可変ピストンポンプ搭載
低騒音標準油圧ユニット《YAパック》
YA10/YA16/YA22/YA37-※-※-※-43
省エネ油圧ユニット《YA-eパック》
E-YA10/E-YA16/E-YA22/E-YA37-※-※-※-43
—— モデルチェンジのお知らせ ——

YA16

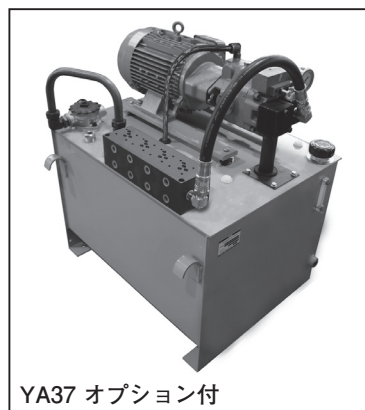
モデル番号	変更内容	備考
YA10-※-※-※-43	変更なし ^{注1)}	
YA16-※-※-※-43	搭載可変ピストンポンプ変更 20デザイン→22デザイン	ポンプケーシング色：銀→黒 製品質量：2kg増加
YA22-※-※-※-43		
YA37-※-※-※-43	ドレン配管変更	配管材質：鋼管→ナイロンチューブ
E-YA10-※-※-※-43	変更なし ^{注1)}	
E-YA16-※-※-※-43 ^{注2)}	搭載可変ピストンポンプ変更 20デザイン→22デザイン	ポンプケーシング色：銀→黒 製品質量：2kg増加
E-YA22-※-※-※-43		
E-YA37-※-※-※-43	ドレン配管変更	配管材質：鋼管→ナイロンチューブ
